中深度処分対象廃棄物の放射能濃度決定方法に係る  
日本原子力学会標準の技術評価に関する検討チーム  
第 2 回会合における日本原子力学会への説明依頼事項に対する回答（追加分）

2021 年 11 月 5 日  
（一社）日本原子力学会  
標準委員会

図 1 群実効核反応断面積ライブラリの作成フロー

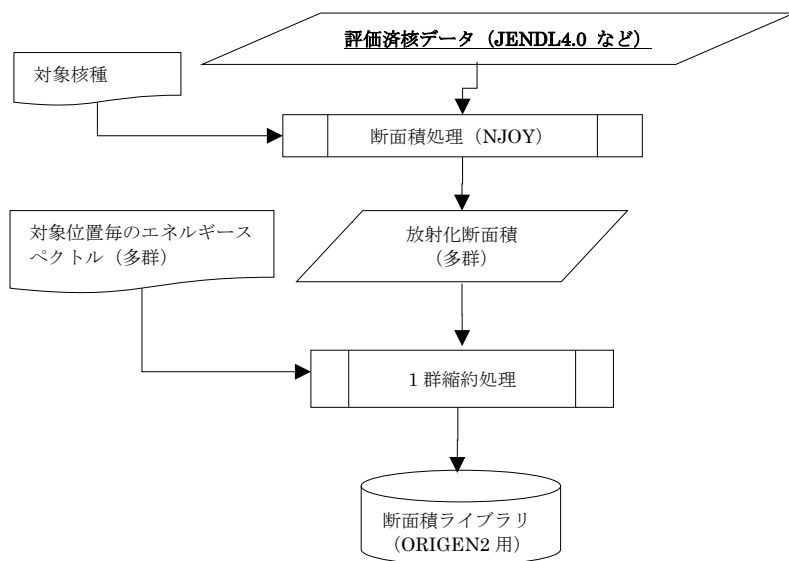
7. 「5.2.1 理論計算の種類」には、「点推定法」と「区間推定法」が規定されています。
- (1) 「点推定法」と「区間推定法」の使い分けについて、「附属書 A (参考) 理論計算法の適用方法及び手順」の「A.1.3 STEP2: 評価方法の選択」に「例えば、評価対象とする放射化金属等の詳細情報が特定されない場合、区間推定法の選択が適切である」とありますが、より具体的に、それぞれの手法を選択する場合の判断基準を説明してください。
- (2) 「A.3 放射化計算コードの例」に 5 種類の ORIGEN コードが挙げられていますが、それぞれの特徴と使い分けについて説明してください。また、各コードに内蔵される断面積ライブラリのもととなる核データとその処理方法について説明してください。
- (3) 「A.3 放射化計算コードの例」に「評価対象とする放射化金属等を照射する中性子スペクトルを反映した断面積をユーザーが準備する」とありますが、具体的な設定方法について説明してください。

「評価対象とする放射化金属等を照射する中性子スペクトルを反映した断面積をユーザーが準備する」については、ORIGEN2 コードシリーズの手順です。ORIGEN2 コードシリーズについては、炉内で照射される放射化金属等（制御棒、バーナブルポイズン棒などの運転中廃棄物）に対しては、前述の炉内の燃料領域のスペクトルで縮約された 1 群実効核反応断面積ライブラリが使用できますが、燃料領域以外など中性子スペクトルが異なる位置の放射化金属等（バッフルなどの解体廃棄物）に対しては、当該位置の中性子スペクトルを反映した 1 群縮約断面積を準備する必要があります。断面積の作成フローを下図に示します。
